「（仮称）西宮市物流施設建設工事」

令和3年7月15日協議終了

計画策定段階協議での意見概要と回答について
 ((仮称)西宮物流施設建設工事)

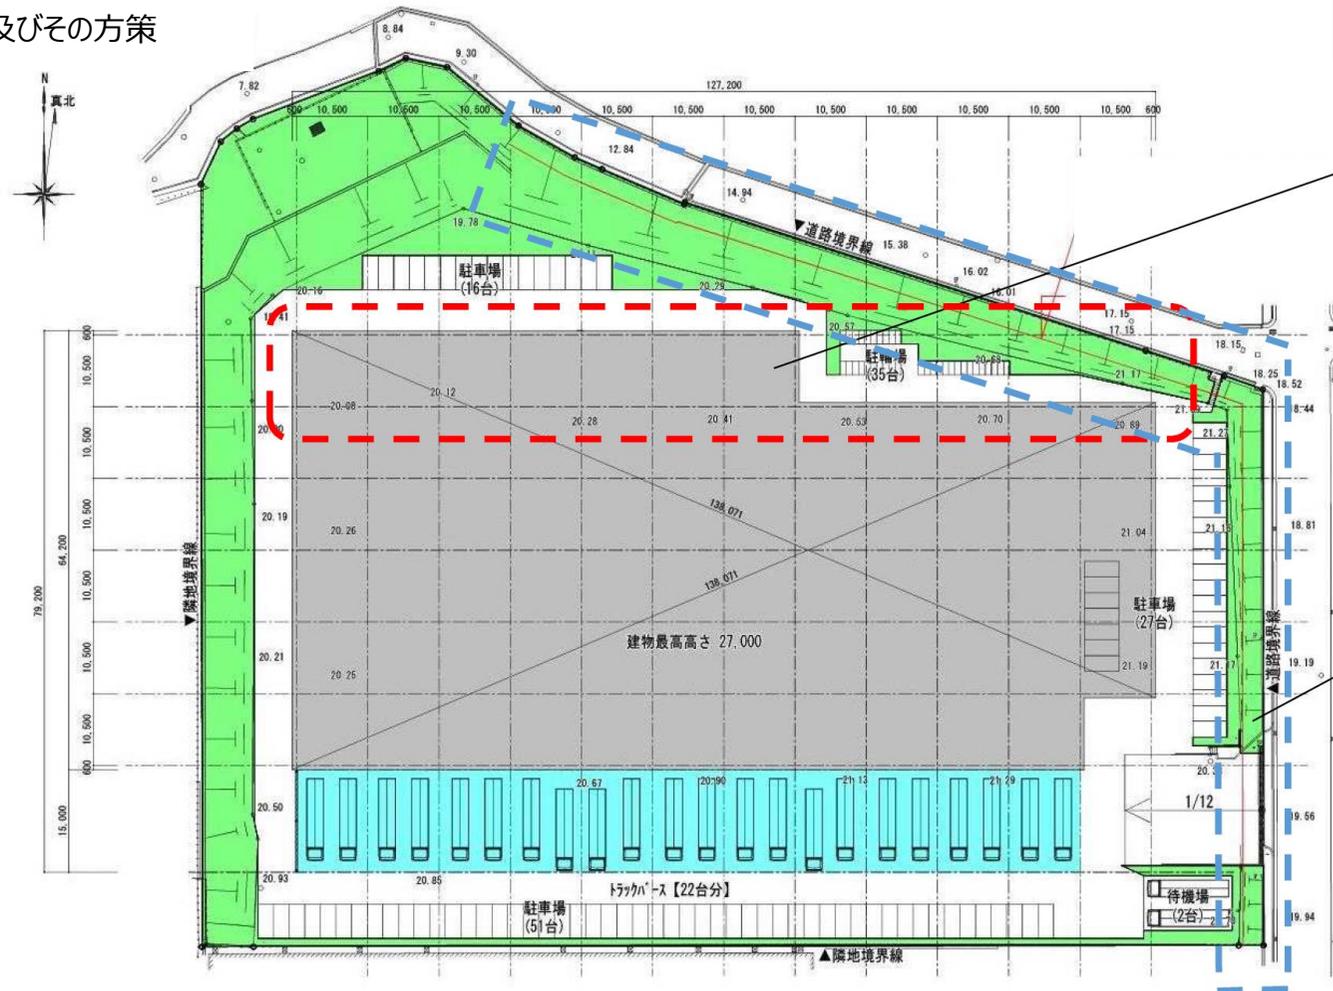
意見の概要	回答
<p>【計画建物について】</p> <p>(1) 分棟化が困難ならば、比較的効果の望めない色彩による視覚的分節を行うのではなく、接道側の外壁を部分的に後退させ、平面形状を何段かに雁行させるなど、建物形状による視覚的分節を行ってほしい。</p> <p>その他の手法としては、外観においてガラス等の異なる素材を効果的に取り入れ分節するなども考えられる。</p> <p>いずれにしても、その効果の程は検討してほしい。</p> <p>また、長大な建物であるほど、建物の角部分の主張が強くなるため、一部分を行燈のようなガラス貼りの仕様とするなど、デザインの工夫により与える印象を和らげてはどうか。</p> <p>(2) 今回計画建物の外観イメージパースにおいて、分棟化しない場合の今回計画建物がどのように視認されるのか正確に表す必要があるため、土地の高低差、既存樹木の配置などの必要事項を図面上に明記してほしい。</p> <p>【植栽計画について】</p> <p>(3) 敷地北東角及び敷地東側は道路と敷地の高低差もあまりなく、既存樹木も少なく、高さも低いため、今回計画建物の大半が視認できると想定されることから、当該箇所については建物の圧迫感軽減を</p>	<p>○資料①外観イメージ図(4案)を示すように、長大な建物である為に、屋根両端及び中央の屋根形状を一段下げて段違いを作り、建物形状による分節しているようなデザイン計画とした。</p> <p>日が当たるなどで積荷への劣化等の影響を考慮し、倉庫の運営上、壁面のガラス張りの仕様にするのは難しいので、外壁材の仕様(ALC板)を変更して、凹凸に見えるようなデザイン計画とした。</p> <p>○土地の高低差の記載、既存樹木及び景観上必要な樹木(位置、樹種、サイズ)を記載した資料添付。</p> <p>実施設計時において敷地横断図を作成提出します。</p> <p>○既存樹木入りの外観イメージ図(4案)提示</p> <p>実施設計時に景観条例、兵庫県緑化条例、西宮市開発条例に即した緑化計画とする。</p>
